PROJECTE D'ADEQUACIÓ DEL CENTRE CÍVIC DE FOIXÀ A LA NORMATIVA VIGENT

Titular: Ajuntament de Foixà

Annex al projecte

1 OBJECTE 2
2 PUNTS A ACLARIR I COMPLETAR 2
2.1 Programa control de qualitat 2
2.2 Presumpte incoherència entre façanes sud i est 2
2.3 Nivell d'immissió sonora dels equips de climatització 2
2.4 Càlcul dels estintolaments per les obertures de les portes exteriors 2
3 CONCLUSIÓ 2

Dibuixat: JRP
Data: 20.06.2026
Escala: 1/50 (A3)
Plànol núm. 5.2

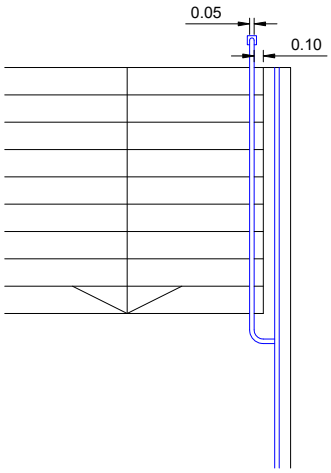
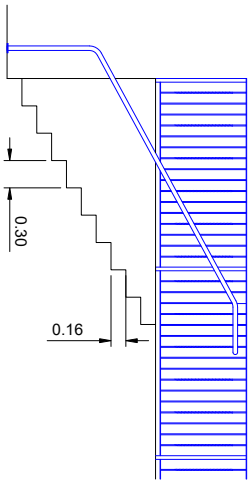
2.2 Presumpte incoherència entre façanes sud i est

S'adjunta plànol de la façana est modificat i plànol de detall nou de l'escala.
